臺北市東側南北向捷運系統(東環段)路線說明會 (第一場次)

- 一、 時間：107年3月27日（星期二）下午7時
- 二、 地點：信義國中視聽教室(三)（臺北市信義區松仁路158巷1號）
- 三、 主持人：陳副局長耀維
- 四、 意見彙整與處理情形對照表

臺北市東側南北向捷運系統(東環段)路線說明會 (第二場次)

臺北市東側南北向捷運系統(東環段)路線說明會 (第三場次)

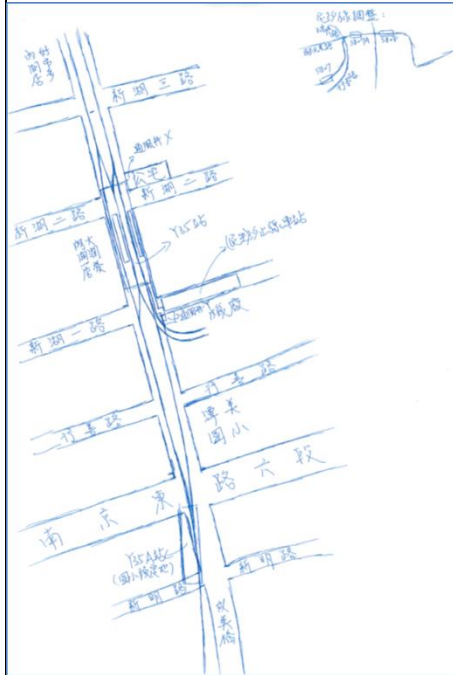
3. 建議 Y35 站分為兩站，(1) 其一北移至新湖二路與新湖一路之間，與預定設在此處作機廠調度用的袋形軌合併設置，意即該站會有三條股道，月台設計為一島一側或其他可能的形式，通風井建議在舊宗段公宅(新湖二路口)預留一處，機廠(新湖一路口)設置一處。(2) 其二南移至新明路 298 巷旁國小預定地(先前似有交通用地之規劃)，側疊式月台。相關圖說請參考背面。

3. 若如您建議將袋形軌與車站

<p>合併設置，則車站整體寬度將大於 30 公尺，須再取得舊宗路兩側私有地始能設置車站。且該車站採一島一側之型式，其與民汐線之轉乘動線複雜，造成旅客混淆與不便。</p> <p>另「新明國小預定地」增設車站事宜，經評估綜合說明如下：</p> <p>(1) 經評估因原新明國小預定地權屬為公私共有，用地取得可行性不確定，不利計畫時程掌握。</p> <p>(2) 若於新明國小預定地增設車站，因該車站續往南行須穿越基隆河，該明挖覆蓋段均須配合加深開挖，將達地下 23 公尺以上，大幅增加工程費用，增加此站，對計畫運量(服務人數)增加的效果有限(+1.8%)，使得計畫效益下降，未達中央通過審議的門檻，計畫變為不具效益可行性。</p> <p>(3) 綜合上述評估，建議維持原路線方案。且原 Y35 站服務範圍已涵蓋新明國小預定地周邊，建議未來配合市政建設以強化舊宗路/南京東路六段之合適人行道及調整該路口之行穿線以讓民眾通行更安全，以服務該地區民眾之使用。</p> <p>4. 目前民生汐止線可行性研究及內湖至汐止段環評已獲中央通過，已達一定程序，若改行民權東路於三民國中增設一站，新的建議路線方案，相</p>
--	--	---
